Servicemededeling

Ref. AFSP.214

Type 22 GA 227

Betr: a. Gewijzigde motor-aansluiting
b. Gewijzigde PU-snoeraansluiting

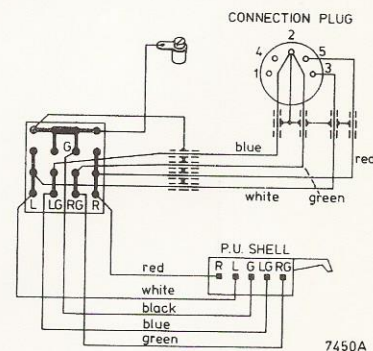
- a. Vanaf stempeling 514 is het motoraansluitblokje vervallen.
Voor de nieuwe aansluitingen van de motor zie fig.1.
- b. Vanaf stempeling 534 is het PU-snoer aansluitblokje vervallen.
Het PU-snoer wordt nu op een printplaat gesoldeerd. Voor montage-
schema zie fig.2.
